Herontwikkelingslocatie 'Haags Buiten' aan de Erasmusweg/Leyweg te 's-Gravenhage –
Melding bodemsanering

Op 18 augustus ontvingen we uw brief met kenmerk ODH-2017-00086082 met uw verzoek om aanvullende gegevens en verduidelijking. Op 23 augustus heb ik daarover telefonisch contact gehad met mevrouw A. Folmer van uw dienst. Graag geef ik u de gevraagde informatie in deze brief. Deze brief moet worden beschouwd als Addendum bij het saneringsplan.

Haags Buiten BV
 Afdeling Saneringsplan Haags Buiten, Den Haag
 Bijlage 1 Ruimtelijke aanduiding saneringsdoelen

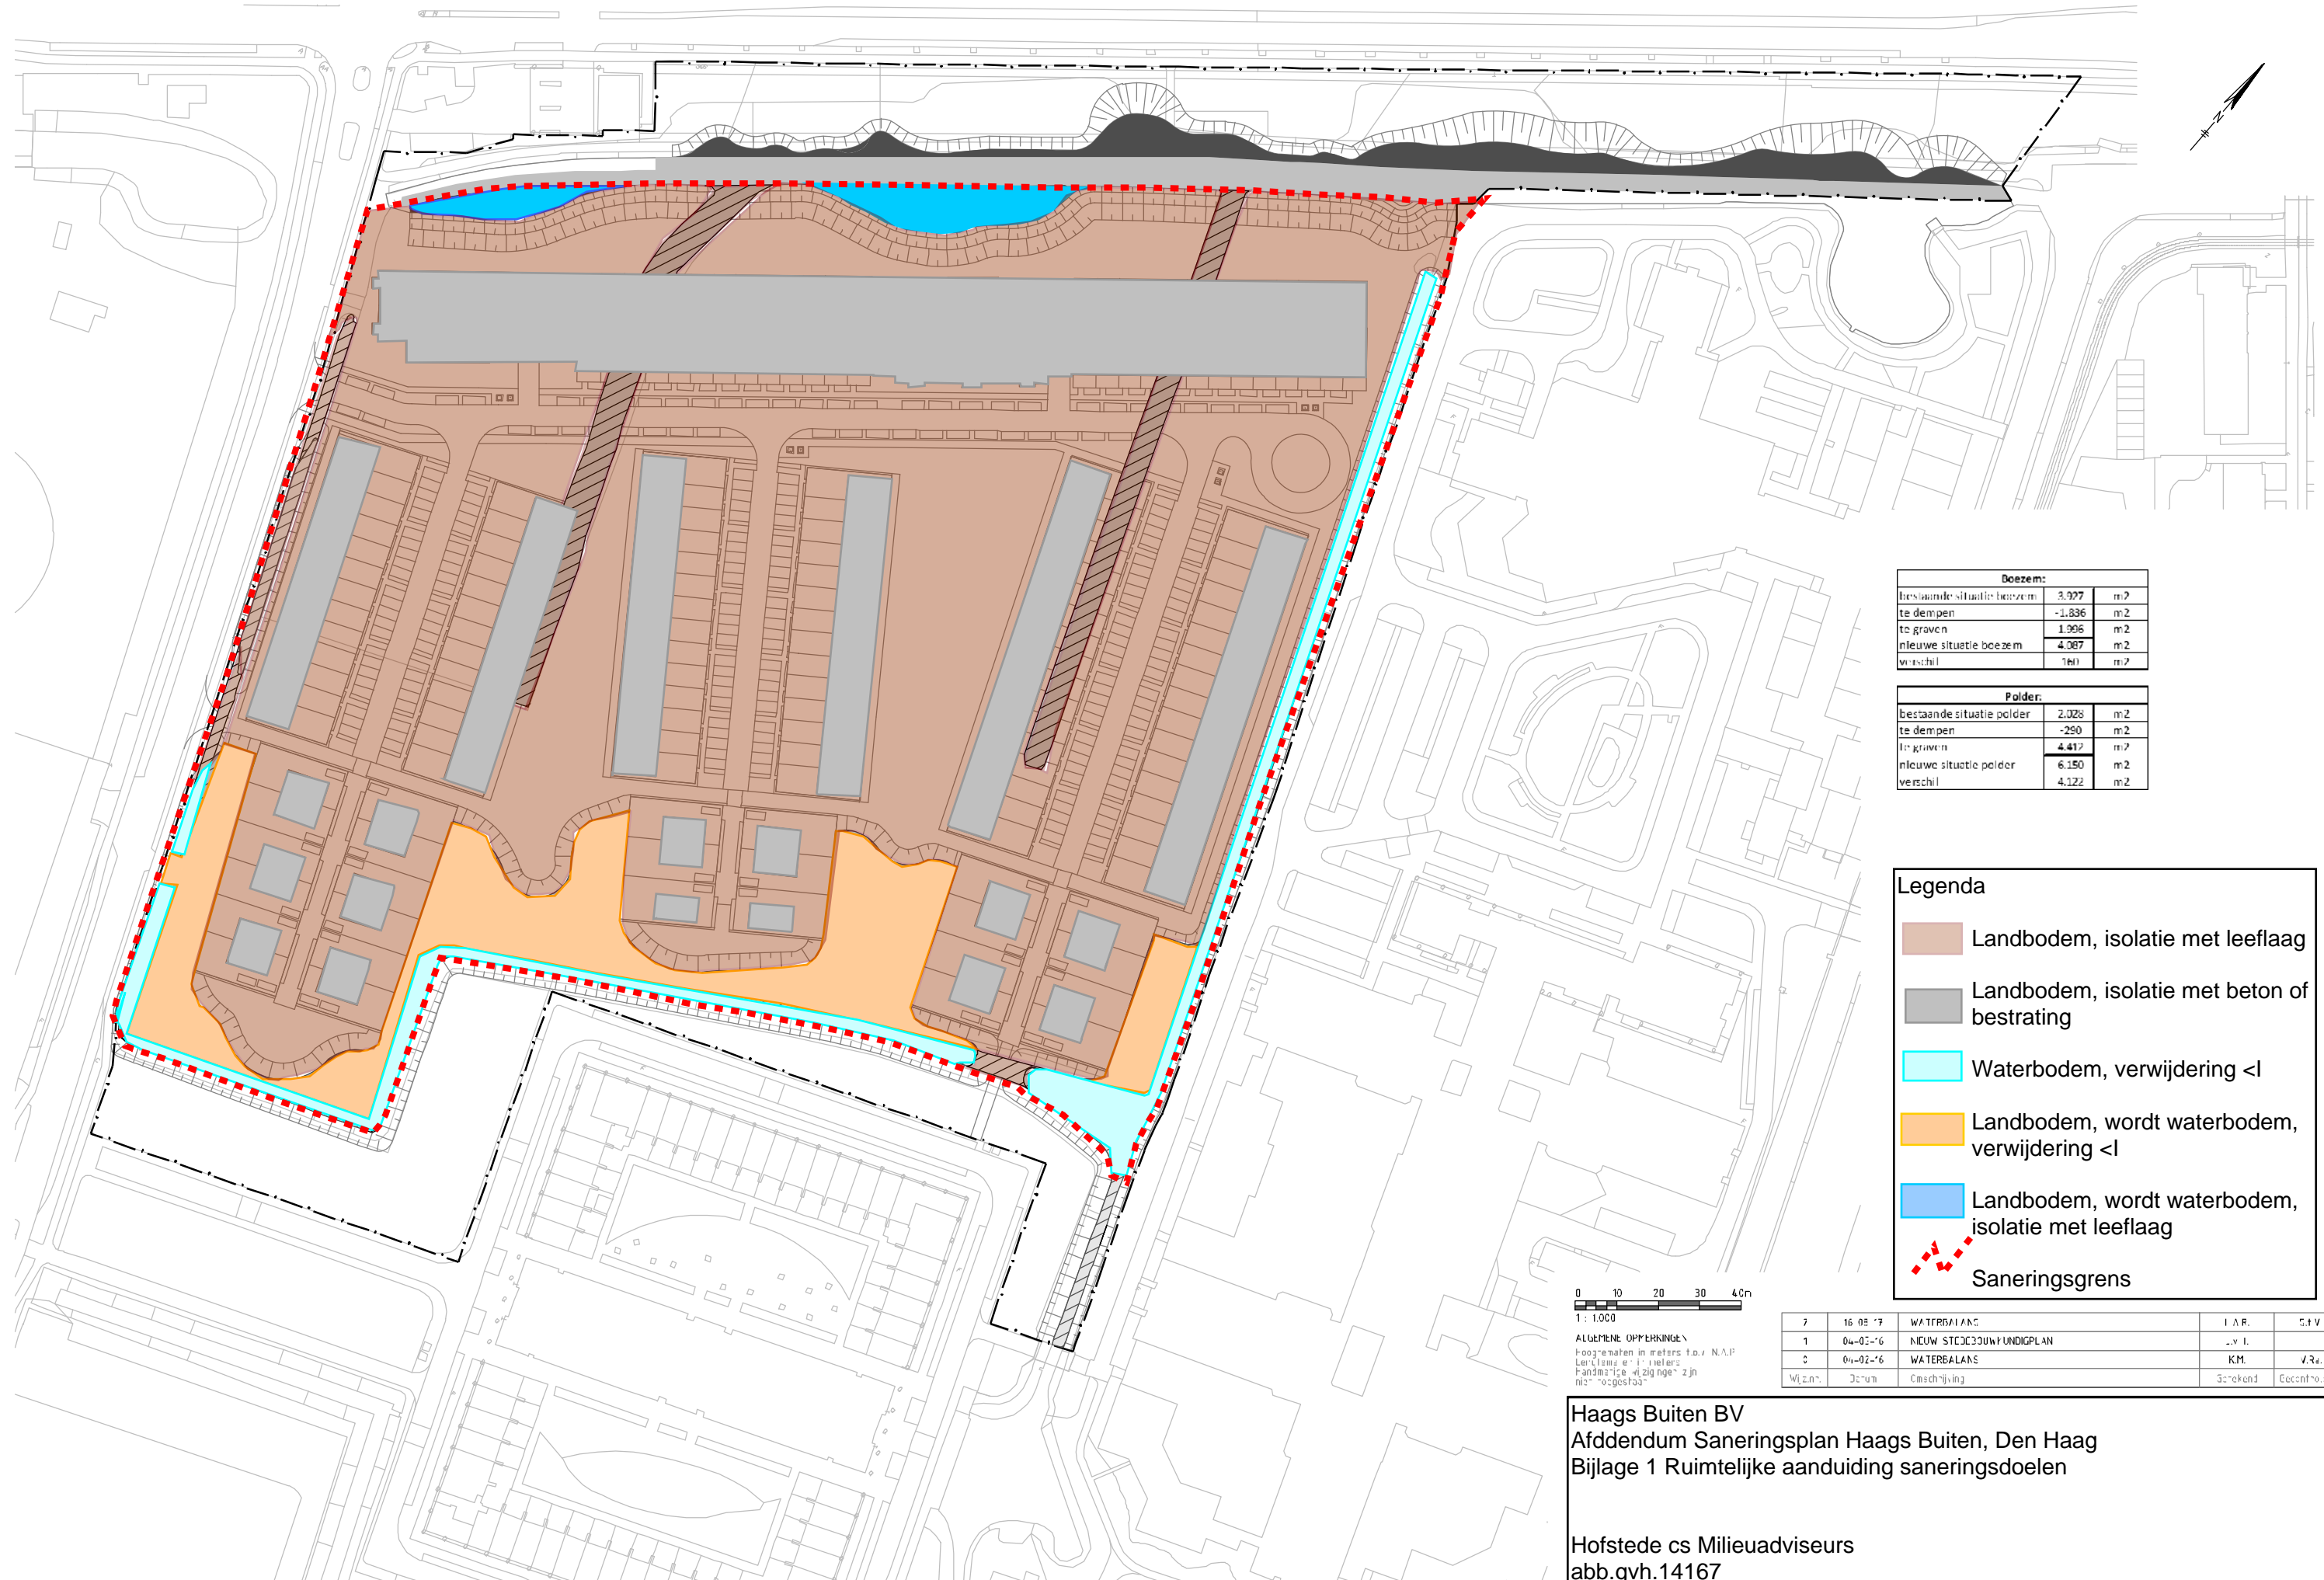
De saneringsdoelstelling is niet correct

Ter plaatse van de nieuw te graven watergangen wordt o.b.v. de ontgravingsdiepte verwacht, dat hier sprake is van 'volledige verwijdering'. De NAP-ontgravingsdiepte is onduidelijk. De saneringsdoelstelling is niet correct. In het rapport is niets opgenomen over de verschillende kwaliteiten of partij-indeling van de te ontgraven grond

Ter plaatse van te dempen watergangen en nieuw te graven watergangen is mogelijk sprake van 'volledige verwijdering' en is de saneringsdoelstelling niet correct

Ten aanzien van de nazorg wordt aangegeven dat geïsoleerde restverontreiniging achterblijft. Op het kaartmateriaal is niet aangeduid waar restverontreiniging achterblijft

- 'volledige verwijdering' (tot gehalten beneden interventiewaarden): te handhaven en nieuw te graven polderwater;
- isoleren met een betonvloer of bestrating: alle toekomstige bebouwing;
- isoleren met een leeflaag: overige deel van de saneringslocatie.

Eén en ander is aangeduid op de tekening in bijlage 1.

De ontgravingsdiepte van de vakken Wa1 en Wa2 langs de noordelijke watergang bedraagt NAP – 1,40 meter. Naar verwachting blijft hier in het talud sterk verontreinigde grond achter. Deze wordt afgedekt met een leeflaag. De ontgravingsdiepte van de vakken Wa4 t/m Wa6 langs de zuidelijke watergang bedraagt NAP –2,15 meter. Naar verwachting blijft hier in het talud sterk verontreinigde grond achter. Deze wordt afgedekt met een leeflaag. Op de bodem van de nieuwe watergang blijft naar verwachting licht- tot matig verontreinigde grond achter. Hier geldt als saneringsdoelstelling 'volledige verwijdering' (gehalten beneden interventiewaarden).

Eén en ander is aangeduid op de kaart in bijlage 1.

Dit is correct voor wat betreft een deel van het nieuw te graven polderwater. Eén en ander is gevisualiseerd op de tekening in bijlage 1.

Eén en ander is gevisualiseerd op de tekening in bijlage 1.

Haags Buiten BV
 Afdeling Saneringsplan Haags Buiten, Den Haag
 Bijlage 2 Overzicht land- en waterbodems

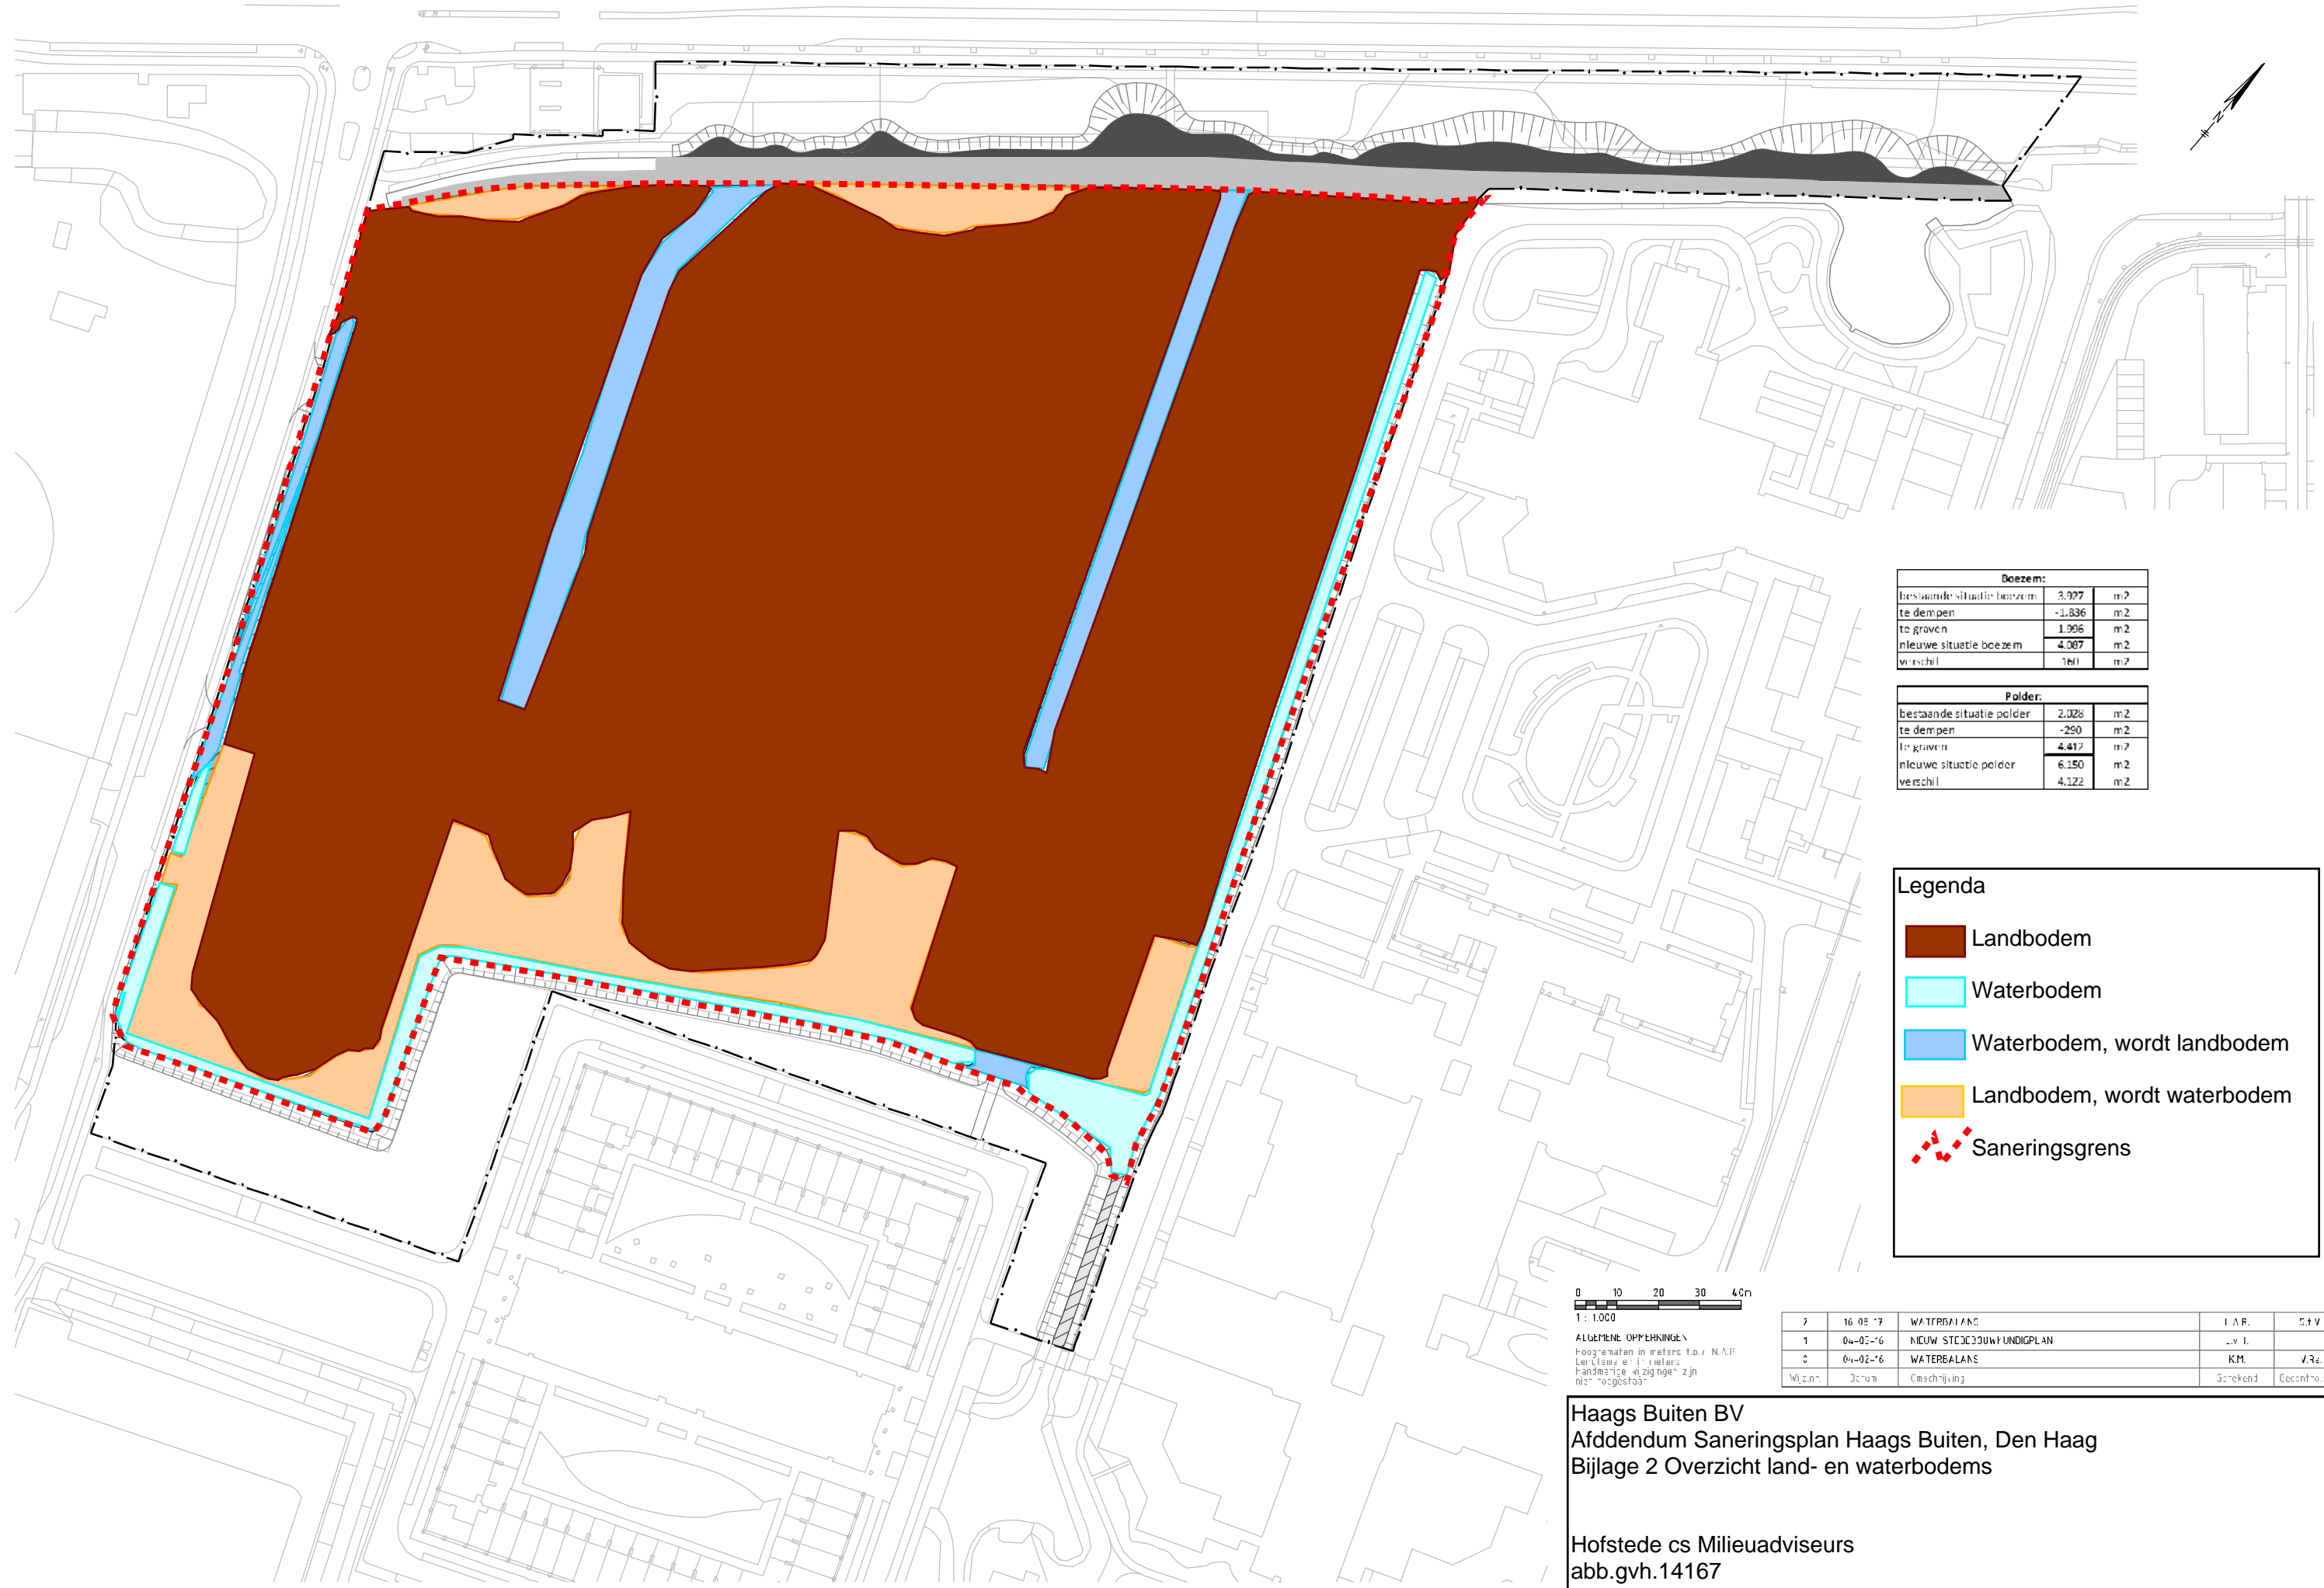
De sanering van de waterbodems valt onder de bevoegdheid van het Hoogheemraadschap van Delfland

De slib/bagger, die vrijkomt bij de sanering van de waterbodems mag niet worden herschikt binnen de verontreinigingscontour van de landbodem

Op bijlage 2 is het onderscheid tussen landbodem en waterbodem aangeduid. Daarbij is ook aangegeven welke waterbodem landbodem wordt, en andersom.

Op bijlage 2 is het onderscheid tussen landbodem en waterbodem aangeduid. Daarbij is ook aangegeven welke watergangen worden gedempt en welke watergangen worden uitgebaggerd.
